K断層の連続性評価について

48~51, 76, 157: 走向・傾斜等の修正内容を反映。これに伴い、関連する周辺破碎帯の分布を修正。
 ・ f-d1-1-11, D-33, f-b-1-16, f-d1-1-10
 ・ D-44→f-b-2-18,

H27-B-1孔沿いの地質断面図(b-b'断面)

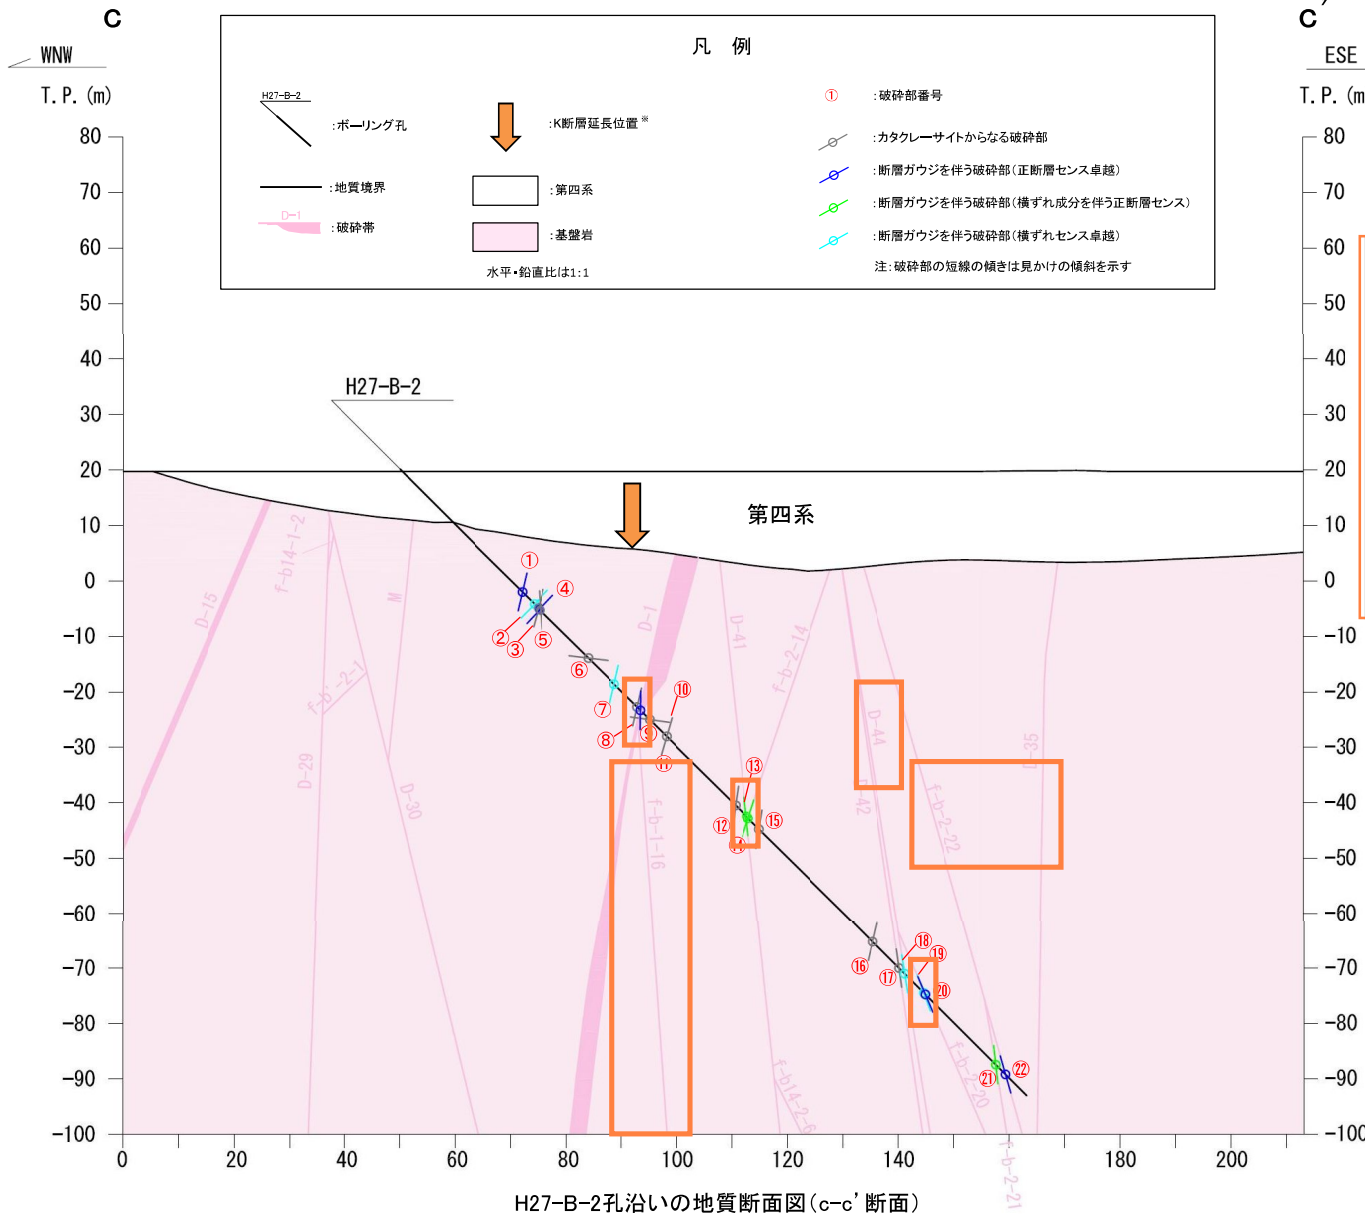
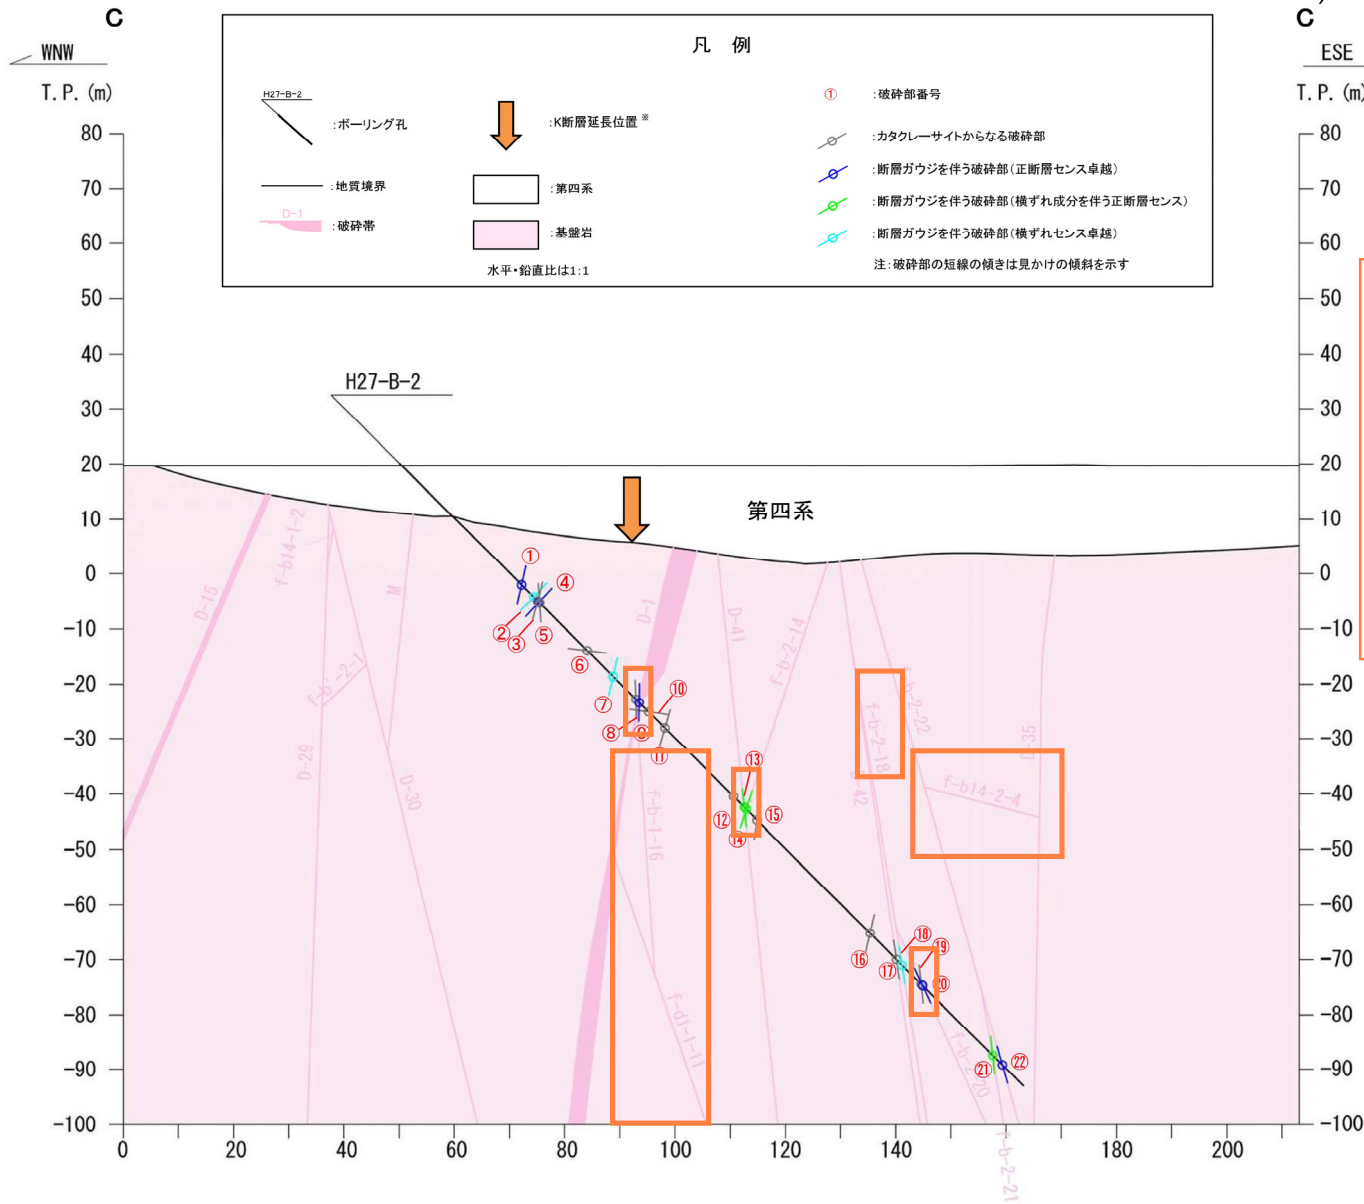
48~51, 76, 82~85, 157 : 走向・傾斜等の修正内容を反映。これに伴い、関連する周辺破碎帯の分布を修正。
 ・ f-d1-1-11, f-b-1-16
 ・ D-44→f-b-2-18とf-b14-2-4

修正後

H27-B-2孔沿いの地質断面図(c-c' 断面)

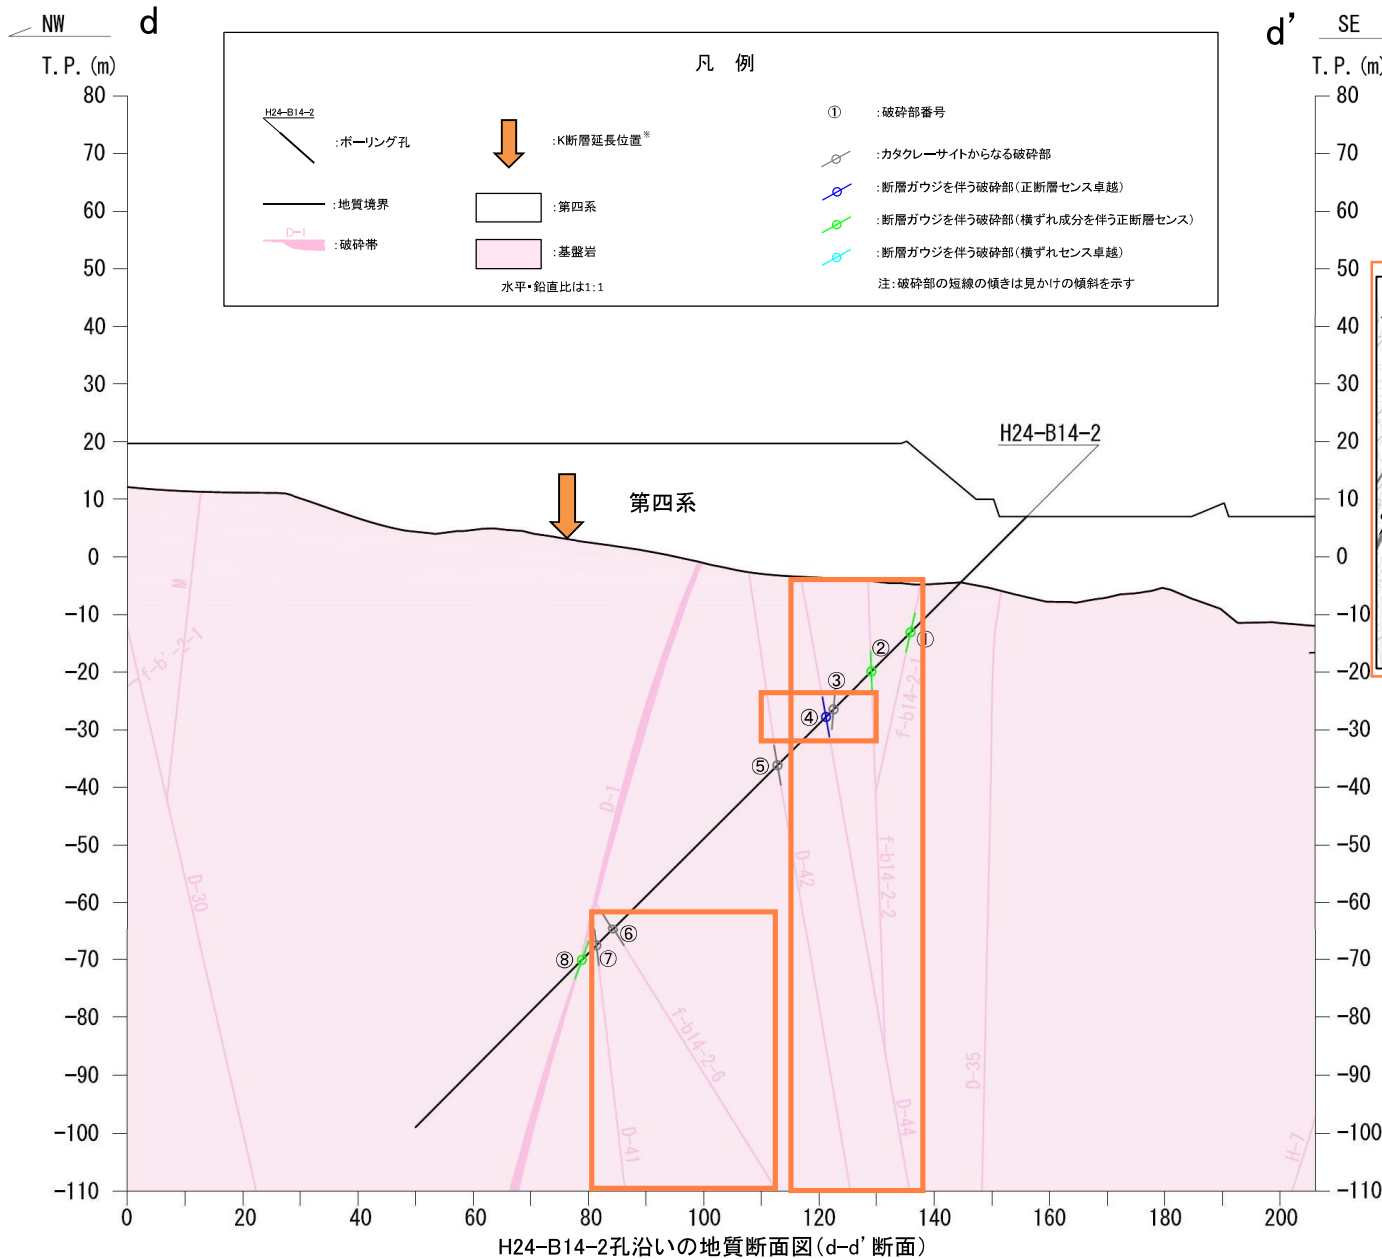
82~85, 87, 157 : 走向・傾斜等の修正内容を反映。これに伴い、関連する周辺破碎帯の分布を修正。**修正後**

- ・ D-44→f-b14-2-4
- ・ f-b14-2-6→非モデル化破碎部

H27-B-3孔, H24-D1-3孔, H24-D1-2孔及びH24-D1-4孔沿いの地質断面図(e-e' 断面)

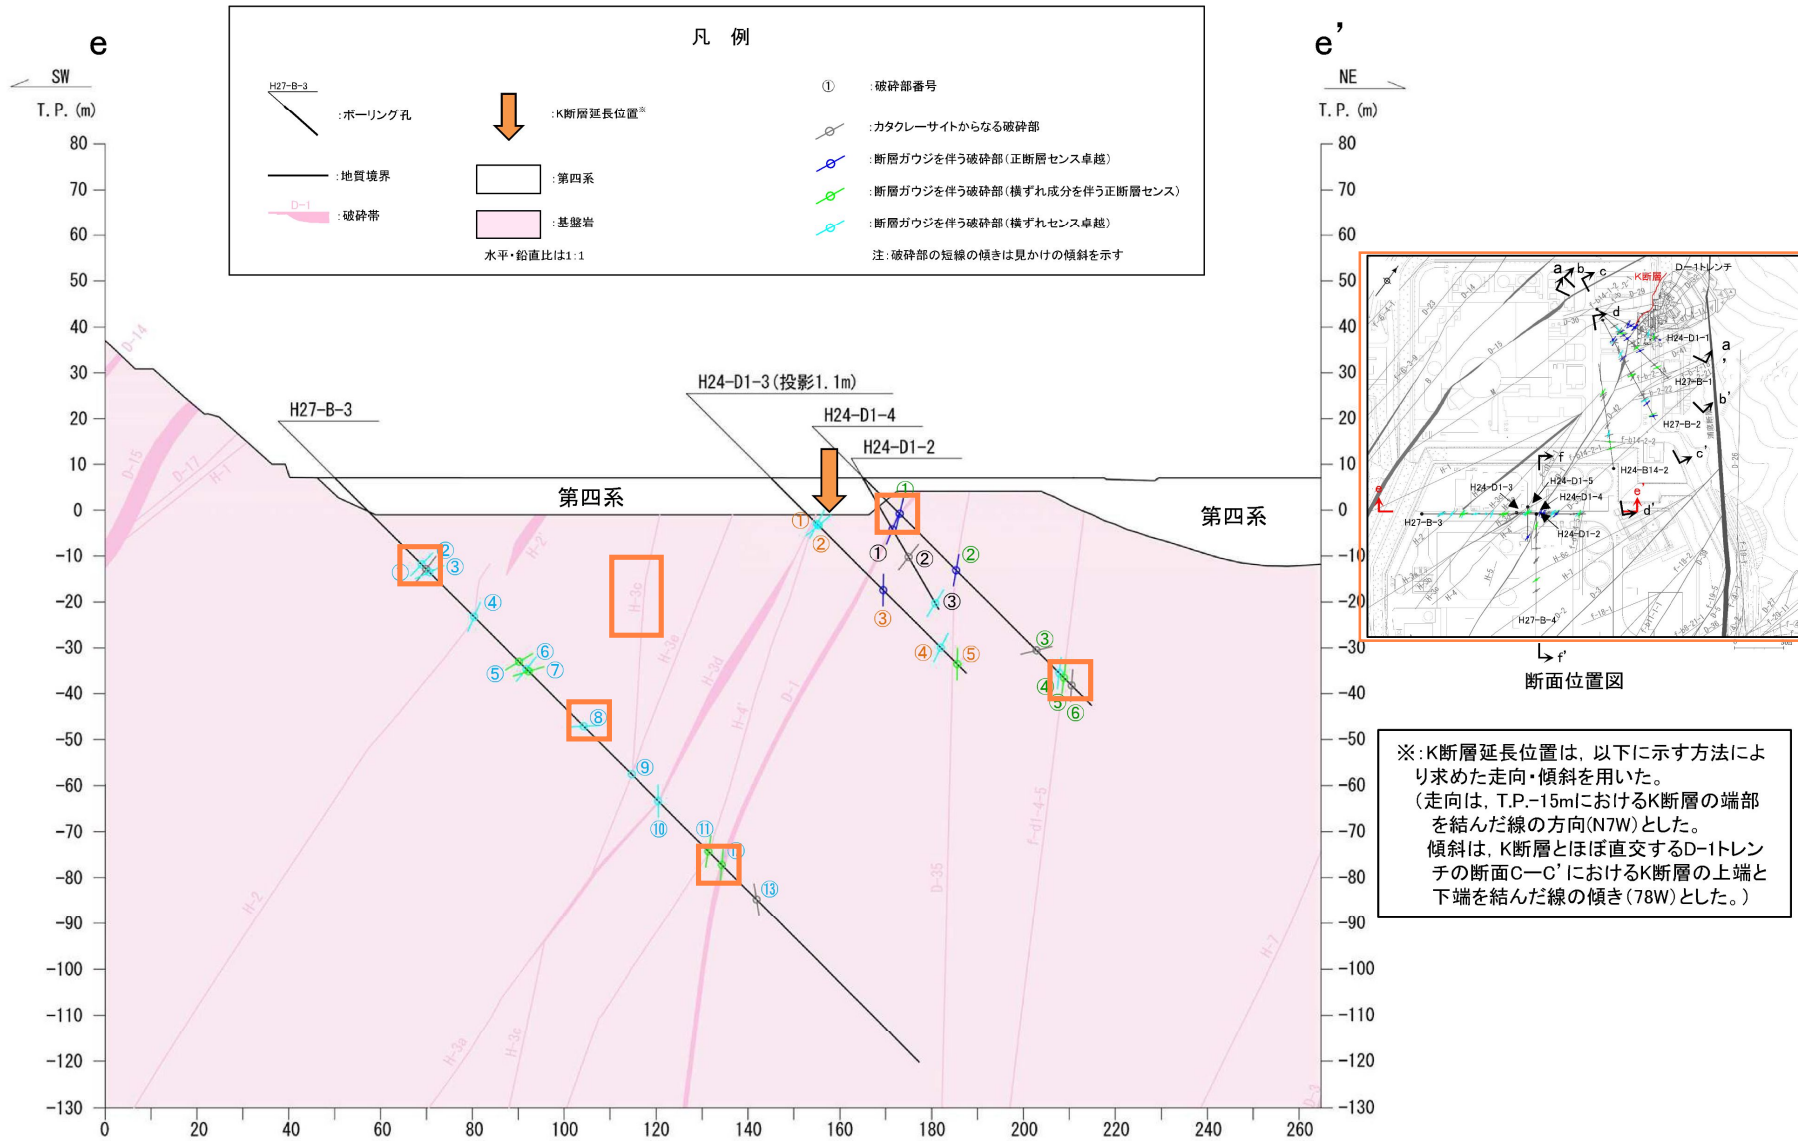
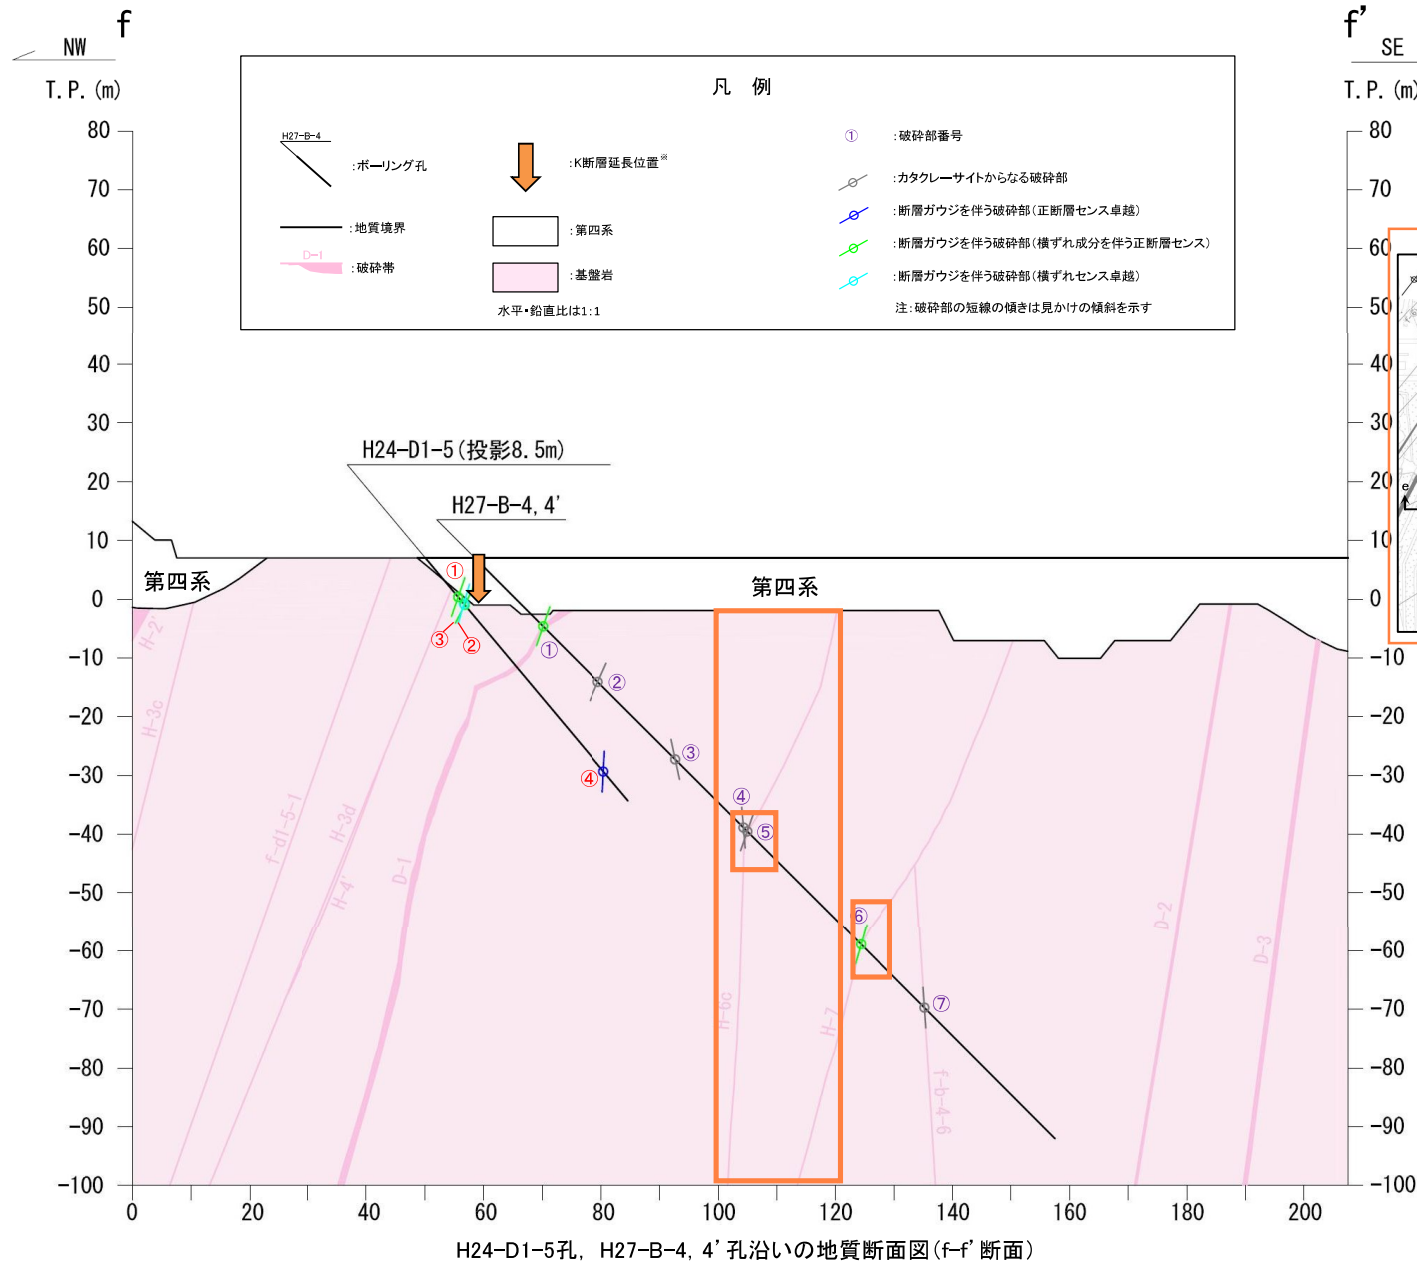
119~122, 157 : 走向・傾斜等の修正内容を反映。これに伴い、関連する周辺破碎帯の分布を修正。
 ・ H-3c

修正後

H24-D1-5孔, H27-B-4, 4' 孔沿いの地質断面図 (f-f' 断面)

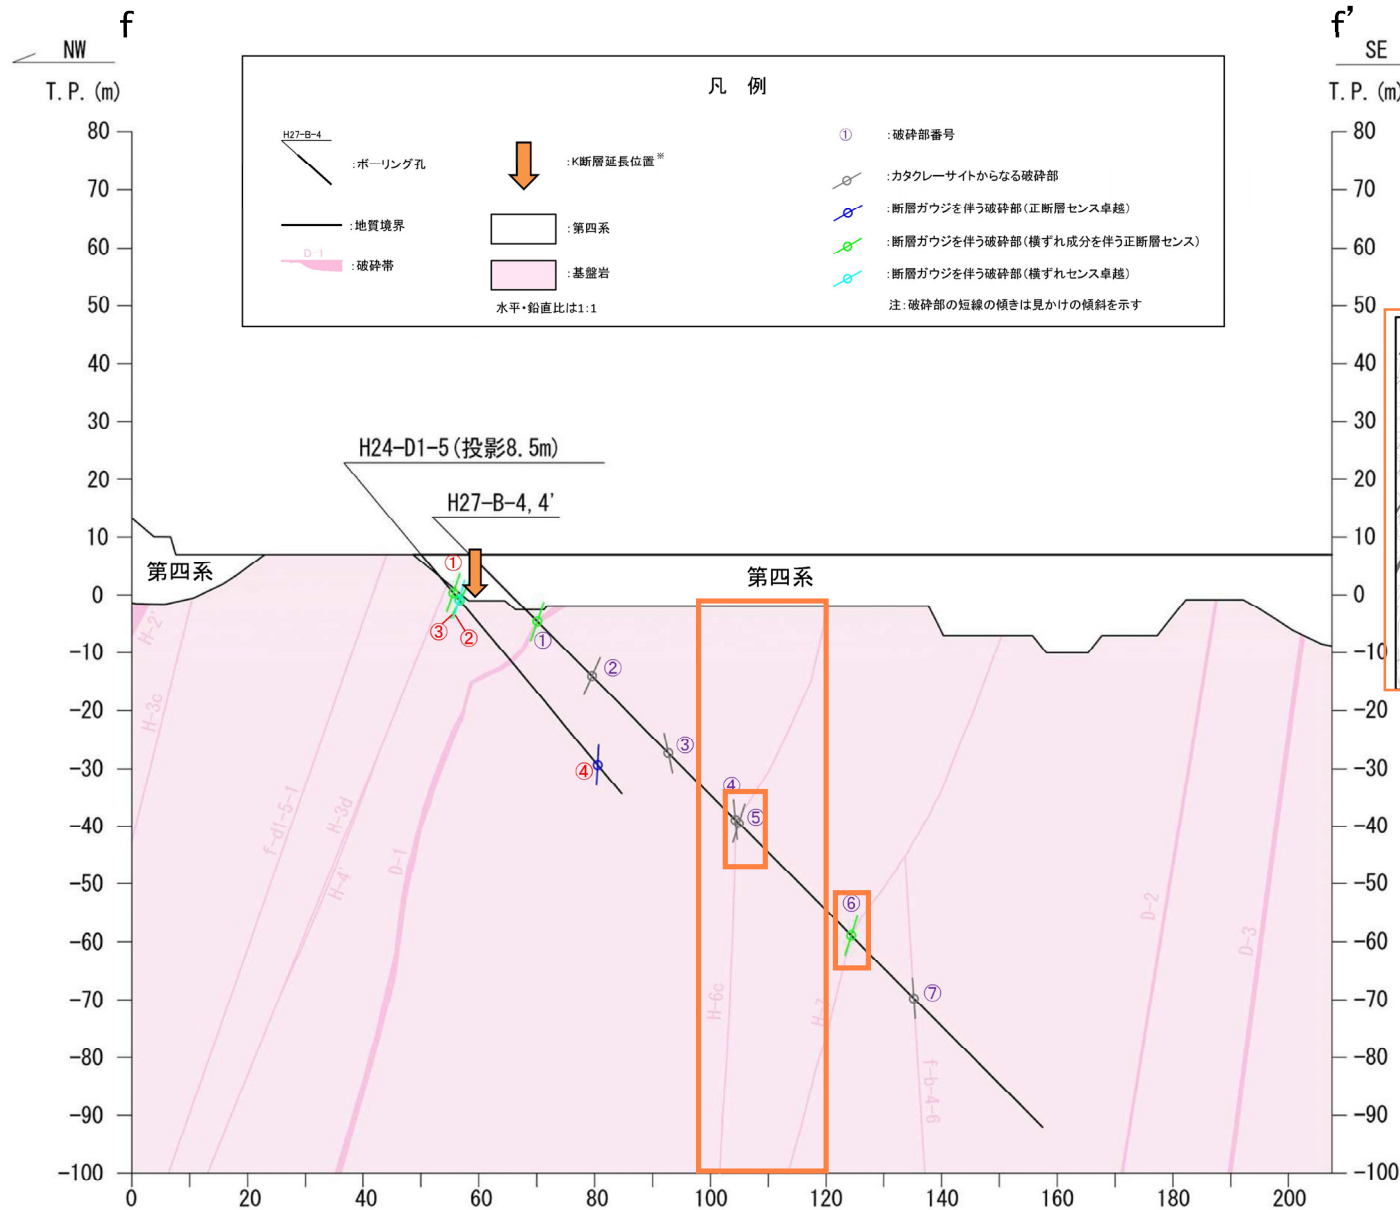
148 : H-6c破碎帯分布の修正 (H27-B-4④と合うように修正)
 157 : 走向・傾斜等の修正内容を反映
